２０２０年6月１５日
新明和工業株式会社

（再）弊社製テールゲートリフタ用リヤコンビネーションランプのリコール及び自主改善に関するお知らせ

改善箇所説明図

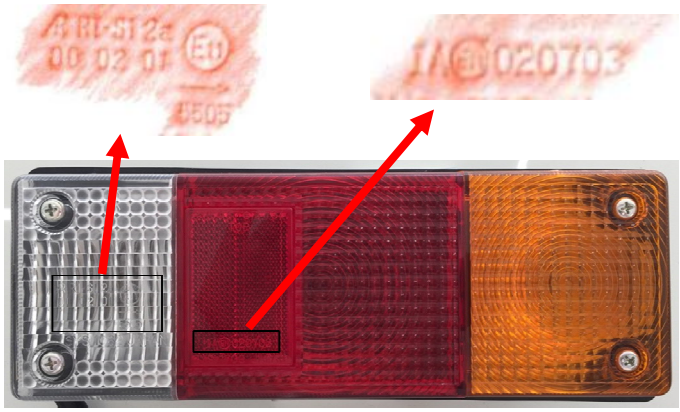
注：［　　］は基準不適合部を示す

①電源電圧が１２Ｖのテールゲートリフタ装着車の後部反射器において、選定が不適切なため、反射特性が基準値を満足せず、保安基準第３８条の規定に適合しない。
②電源電圧が２４Ｖのテールゲートリフタ装着車の後部反射器及び後退灯において、選定が不適切なため、後部反射器の反射特性、後退灯の配光特性が基準値を満足せず、保安基準第３８条及び４０条の規定に適合しない。

［改善の内容］

①、②　全車両、リヤコンビネーションランプを改善品と交換する。
